玄海原子力発電所3号炉、4号炉審査資料	
資料番号	TTG-016
提出年月日	2023年1月24日

玄海原子力発電所3号炉及び4号炉

標準応答スペクトルを考慮した地震動評価における 地下構造モデルの設定について (コメント回答)

2023年1月24日
九州電力株式会社

■ 伝達関数の比較

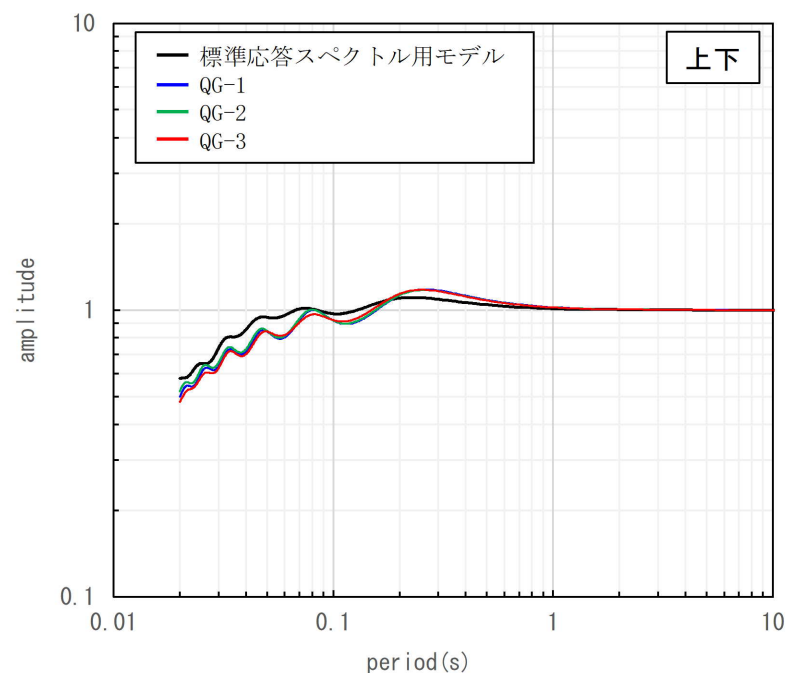
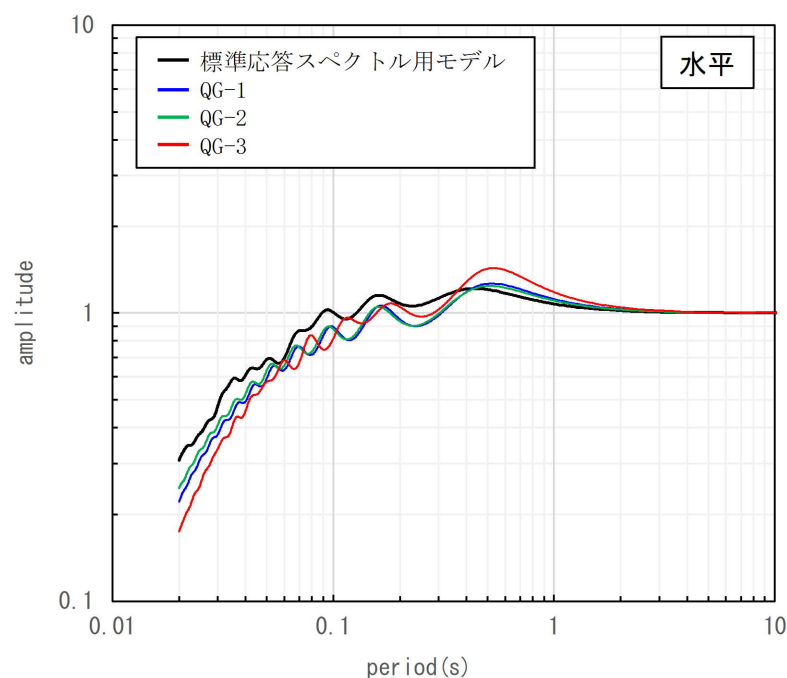
■ 第1103回審査会合におけるご指摘

- 地下構造モデルについて、PS検層モデルの伝達関数に見られる一部の周期帯（水平：周期0.5秒付近）におけるピークが適切に評価できていないことを踏まえ、検討すること。

- 標準応答スペクトル用モデルによる理論伝達関数（解放基盤表面／EL. -200m）が、PS検層モデルによる理論伝達関数（解放基盤表面／EL. -200m）に対して、同等もしくは上回ることを確認。
- なお、QG-3については、一部の周期帯（水平：0.5秒付近）において下回るが、PS検層モデルの伝達関数が有する特徴的なピークの影響によるものと考えられる。
 - 追加調査ボーリングのPS検層結果は、標準応答スペクトル用モデルに比べ、速度構造のコントラストが大きく、その結果として、PS検層モデルの伝達関数に特徴的なピークが現れていると考えられる。

■ 伝達関数の比較

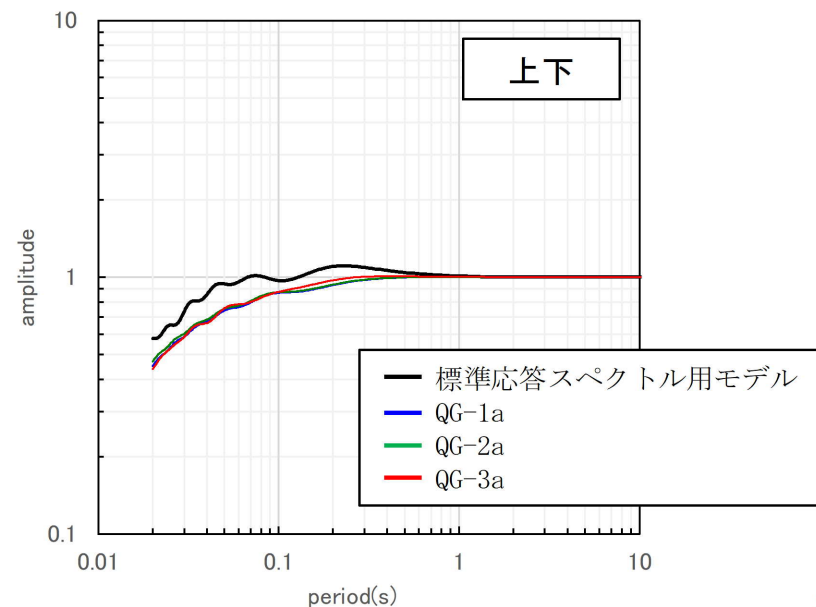
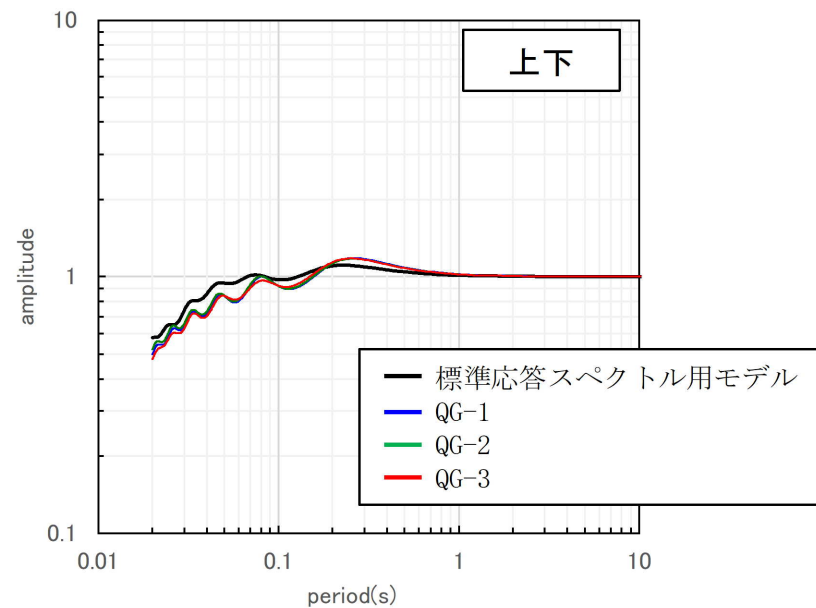
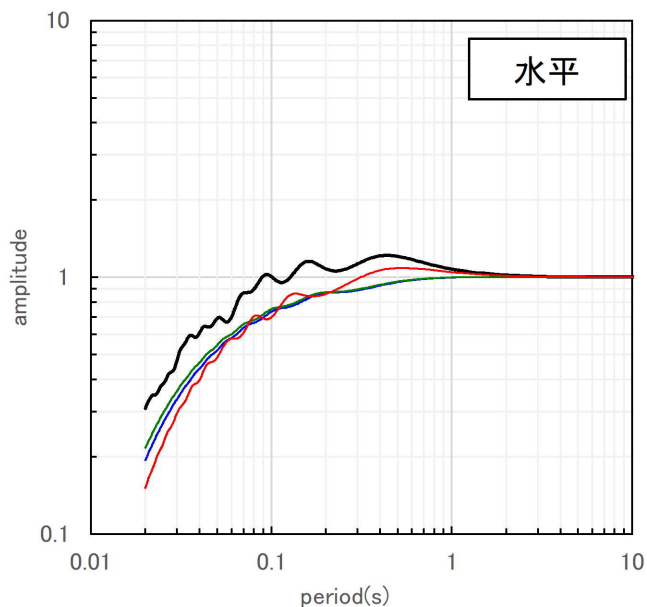
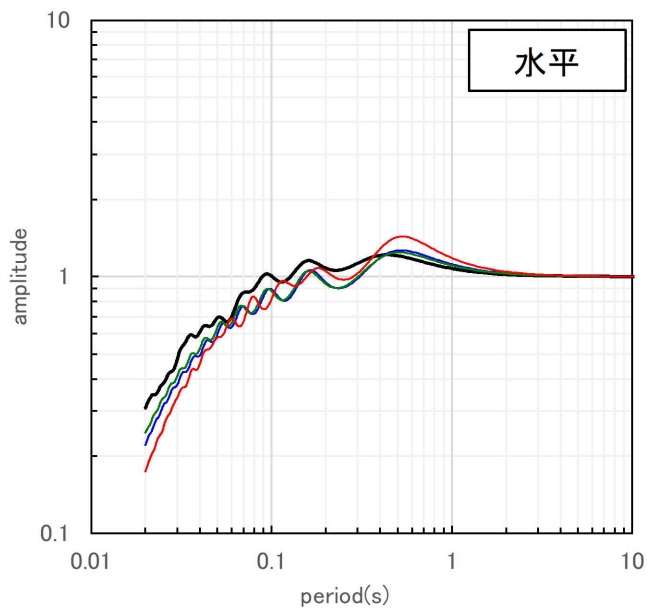
- 計算の境界条件（EL-200mでの速度コントラスト）の影響を確認するため、以下の2ケースで検討を実施。
 - 速度コントラストをなくした場合（PS検層モデルのEL. -200m以深を上層と同様に設定）
 - 速度コントラストを大きくした場合（PS検層モデルのEL. -200m以深のVsを大きく設定）
- 検討の結果、PS検層モデルの伝達関数に見られる一部の周期帯（水平：周期0.5秒付近）における特徴的なピークは、計算の境界条件（EL. -200mでの速度コントラスト）によることを確認。

- 速度コントラストをなくした結果、一部の周期帯（水平：周期0.5秒付近）における特徴的なピークの解消を確認。

■ 伝達関数の比較

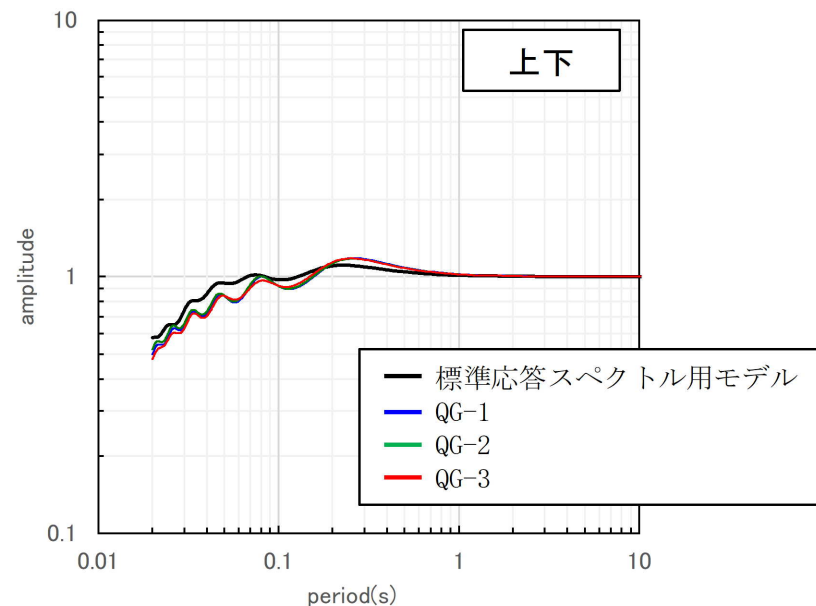
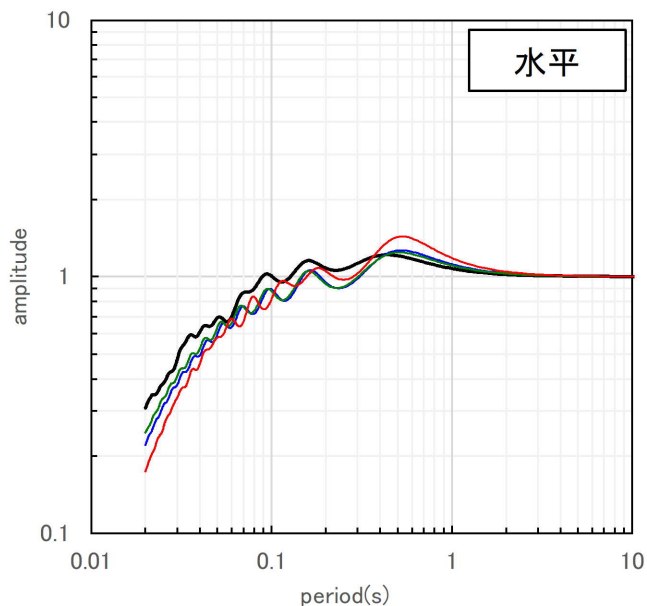
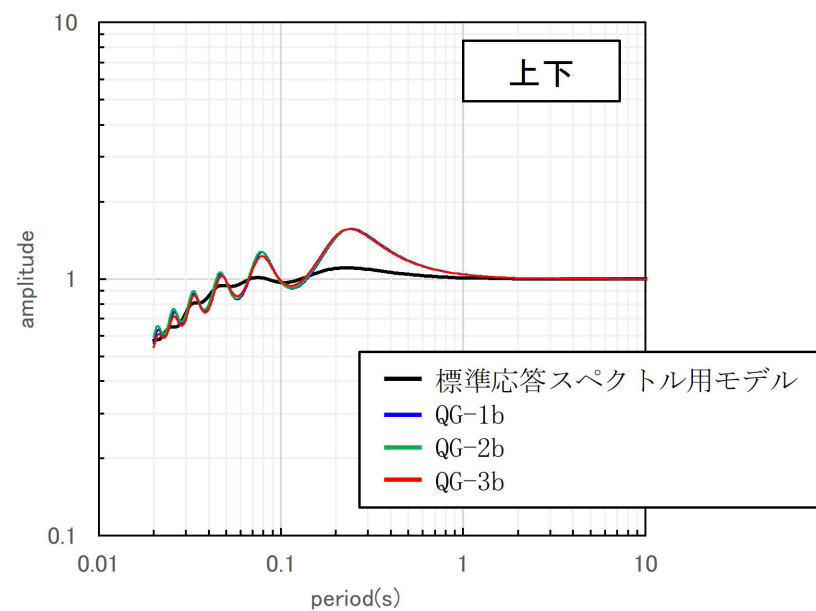
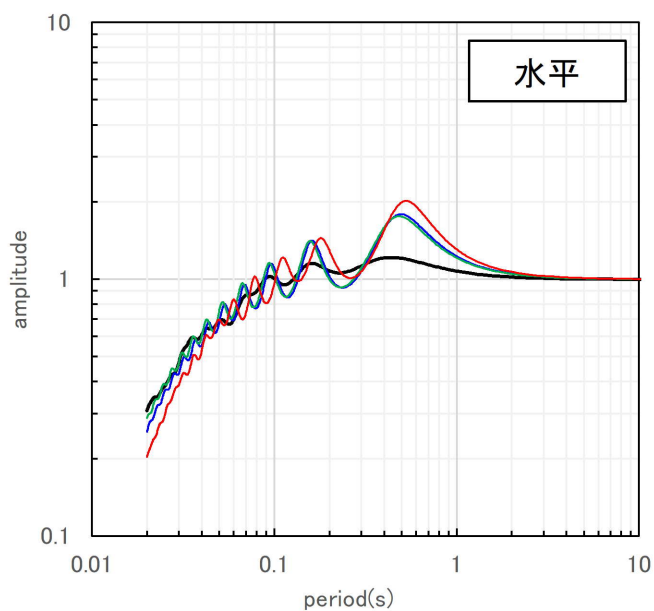
b. 速度コントラストを大きくした場合（PS検層モデルのEL. -200m以深のVsを大きく設定）

- 速度コントラストを大きくした結果、一部の周期帯（水平：周期0.5秒付近）における特徴的なピークの増大を確認。
